福島第一原子力発電所 特定原子力施設に係る実施計画変更比較表（第Ⅱ章 2.5 汚染水処理設備等）

変 更 前	変 更 後	変 更 理 由
2.5 汚染水処理設備等	2.5 汚染水処理設備等	
2.5.2 基本仕様	2.5.2 基本仕様	
2.5.2.1 主要仕様	2.5.2.1 主要仕様	
2.5.2.1.1 汚染水処理設備，貯留設備（タンク等）及び関連設備（移送配管，移送ポンプ等）	2.5.2.1.1 汚染水処理設備，貯留設備（タンク等）及び関連設備（移送配管，移送ポンプ等）	
(中略)	(中略)	
表 2. 5 - 1 汚染水処理設備等の主要配管仕様（1 / <u>2.5</u> ）	表 2. 5 - 1 汚染水処理設備等の主要配管仕様（1 / <u>2.6</u> ）	記載の適正化
(中略)	(中略)	
表 2. 5 - 1 汚染水処理設備等の主要配管仕様（2 / <u>2.5</u> ）	表 2. 5 - 1 汚染水処理設備等の主要配管仕様（2 / <u>2.6</u> ）	記載の適正化
(中略)	(中略)	
表 2. 5 - 1 汚染水処理設備等の主要配管仕様（3 / <u>2.5</u> ）	表 2. 5 - 1 汚染水処理設備等の主要配管仕様（3 / <u>2.6</u> ）	記載の適正化
(中略)	(中略)	
表 2. 5 - 1 汚染水処理設備等の主要配管仕様（4 / <u>2.5</u> ）	表 2. 5 - 1 汚染水処理設備等の主要配管仕様（4 / <u>2.6</u> ）	記載の適正化
(中略)	(中略)	
表 2. 5 - 1 汚染水処理設備等の主要配管仕様（5 / <u>2.5</u> ）	表 2. 5 - 1 汚染水処理設備等の主要配管仕様（5 / <u>2.6</u> ）	記載の適正化
(中略)	(中略)	
表 2. 5 - 1 汚染水処理設備等の主要配管仕様（6 / <u>2.5</u> ）	表 2. 5 - 1 汚染水処理設備等の主要配管仕様（6 / <u>2.6</u> ）	記載の適正化
(中略)	(中略)	
表 2. 5 - 1 汚染水処理設備等の主要配管仕様（7 / <u>2.5</u> ）	表 2. 5 - 1 汚染水処理設備等の主要配管仕様（7 / <u>2.6</u> ）	記載の適正化

図-6 (左：TYPE-B1・B2、右：TYPE-B3) 三次元解析による同時吸着塔の温度分布

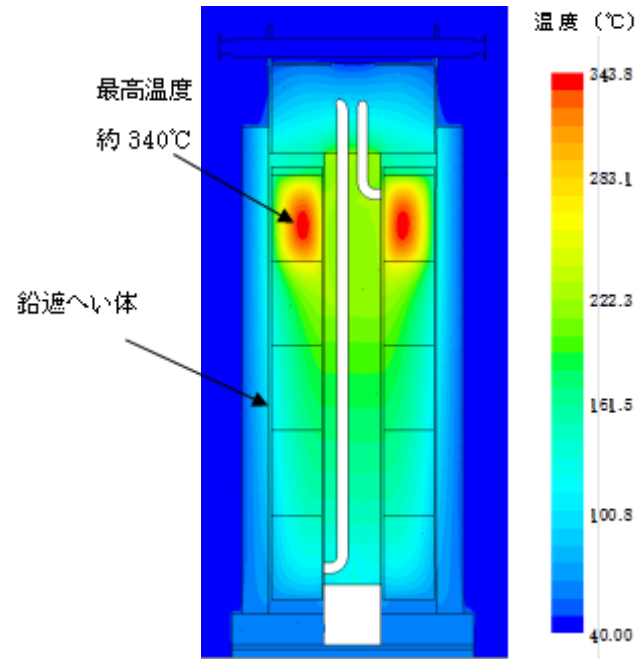
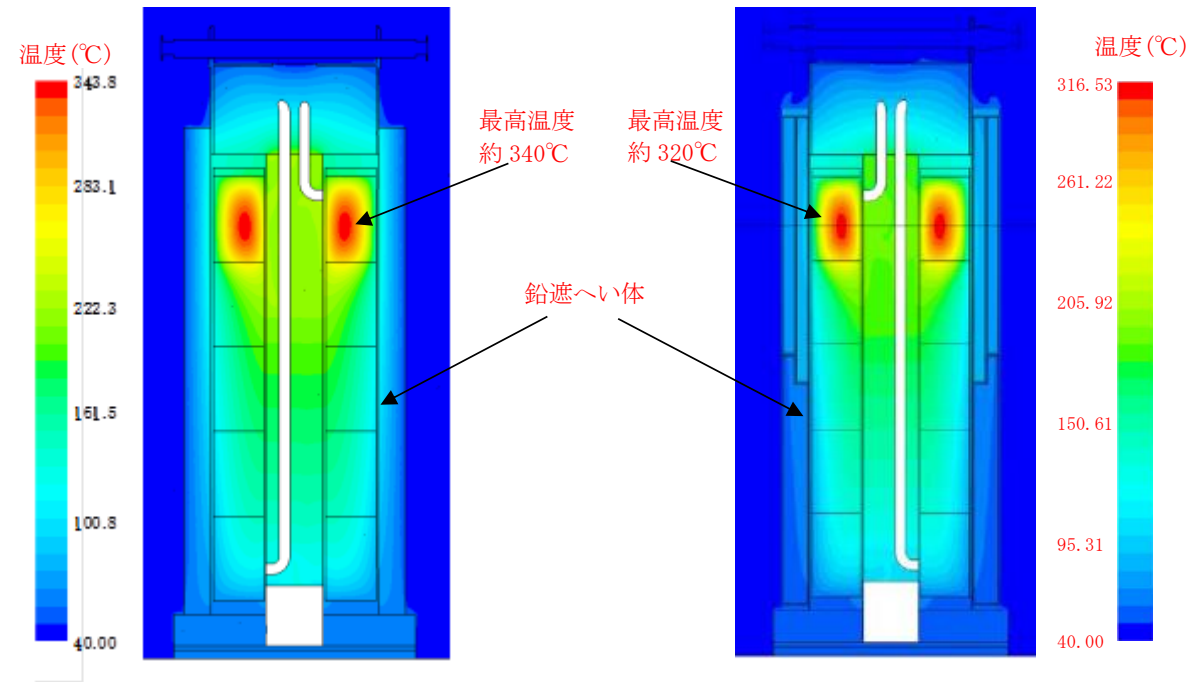
図-6 (TYPE-B) 三次元解析による同時吸着塔の温度分布

吸着塔 TYPE-B3 の記載追加及び記載の適正化

図-1 配管概略図(2/5)

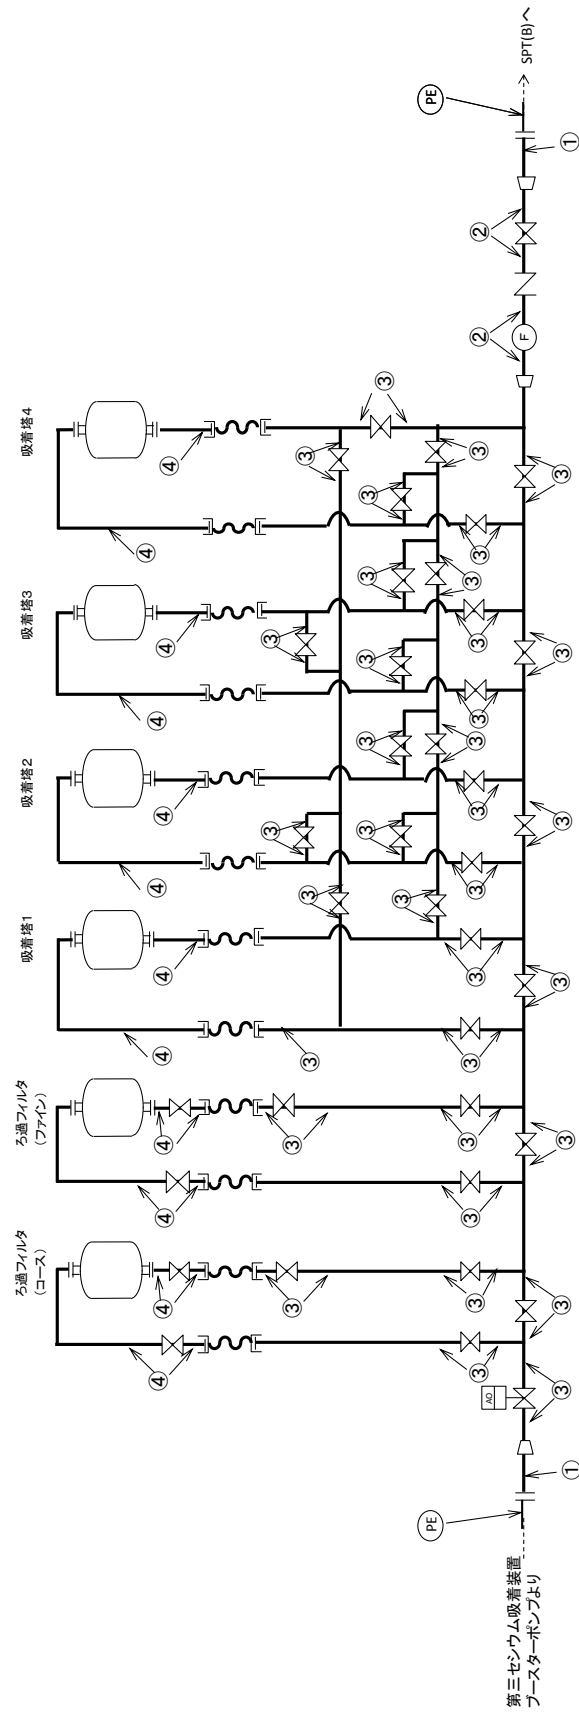
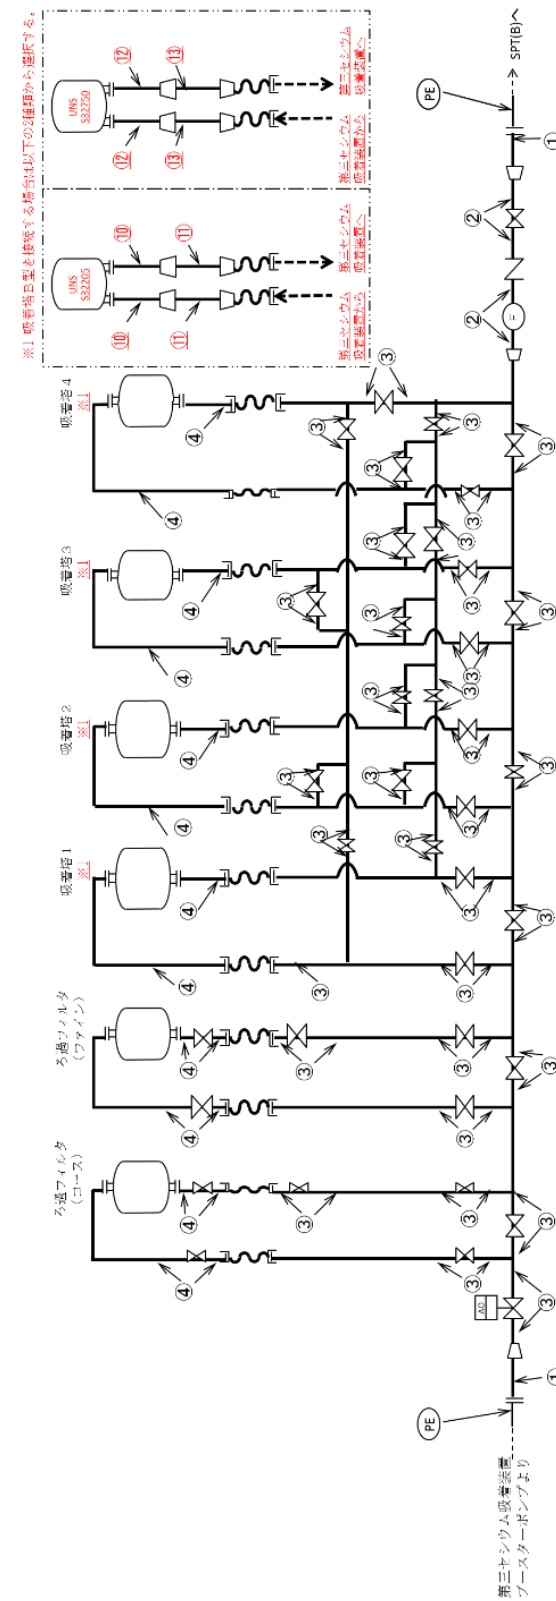
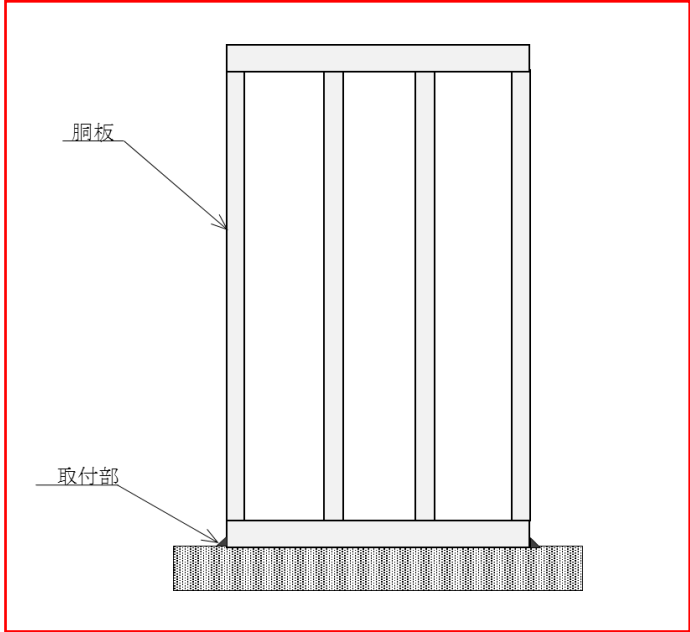
図-1 配管概略図(2/5)

吸着塔B型の記載追加
